リサイクル燃料備蓄センター設工認
設 2-参-004 改 1
2022 年 5 月 24 日

リサイクル燃料備蓄センター  
設計及び工事の計画の変更認可申請書

補正の概要について

リサイクル燃料貯蔵株式会社

第2図 金属キャスクのシール部詳細 (B-2)-①

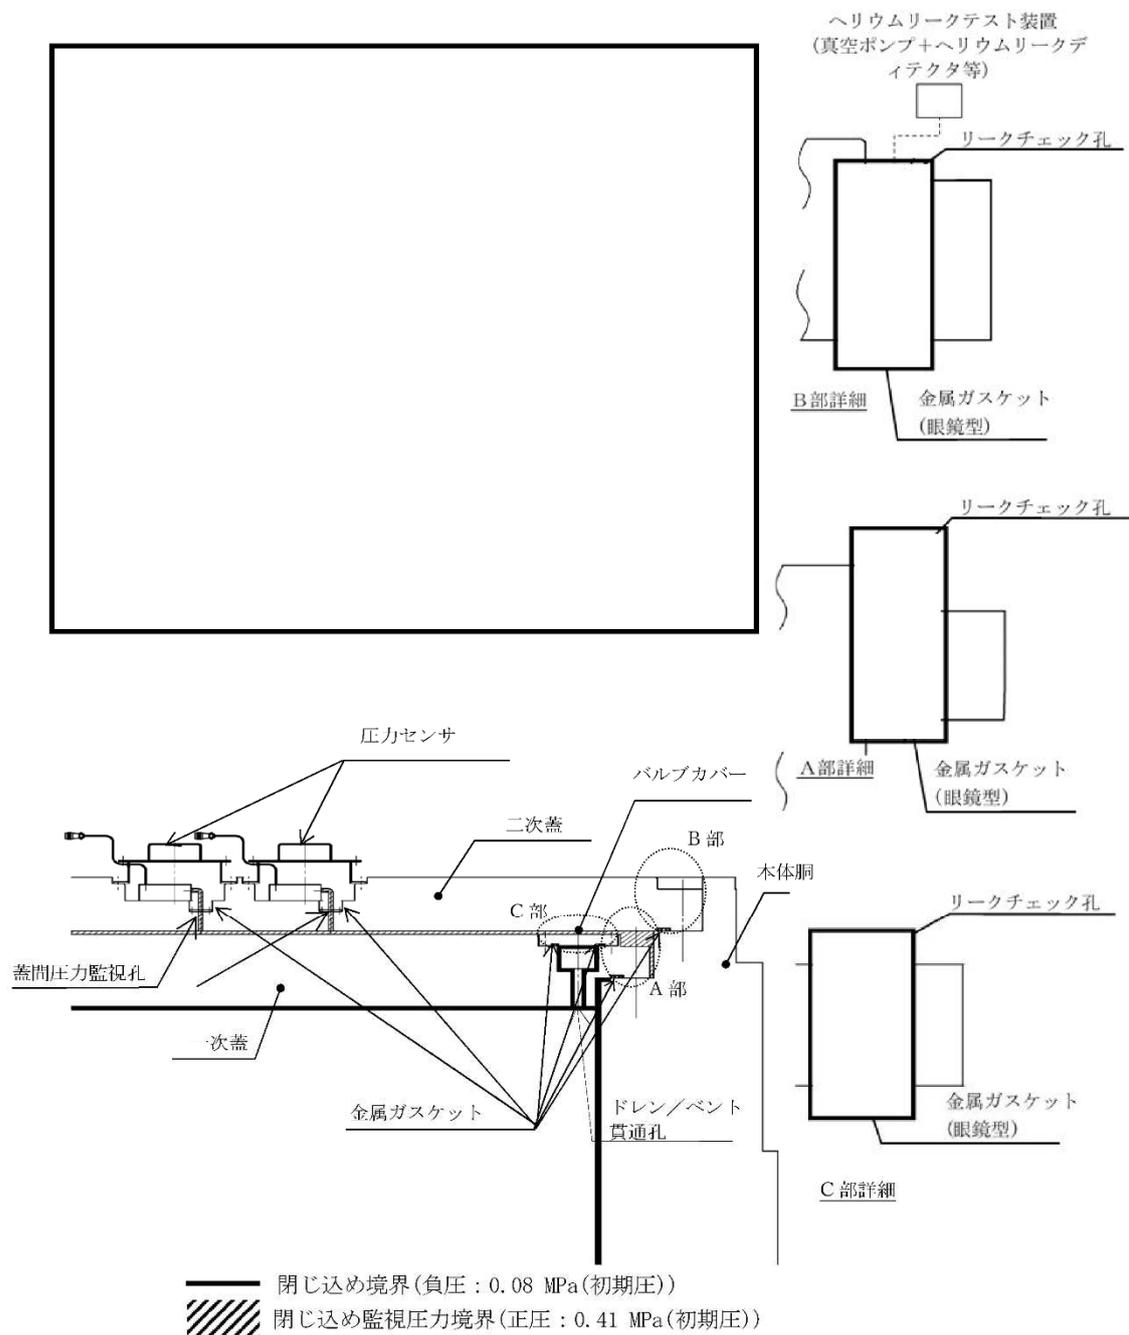
- ① 閉じ込めの検査に用いるリークチェック孔の説明及び図面を追記。

なお、設計貯蔵期間を通じて金属ガスケットが使用済燃料を収納する空間を負圧に維持するための性能を有することを確認できるよう、蓋及び蓋貫通孔のシール部にはリークチェック孔を設ける。 (B-2)-①
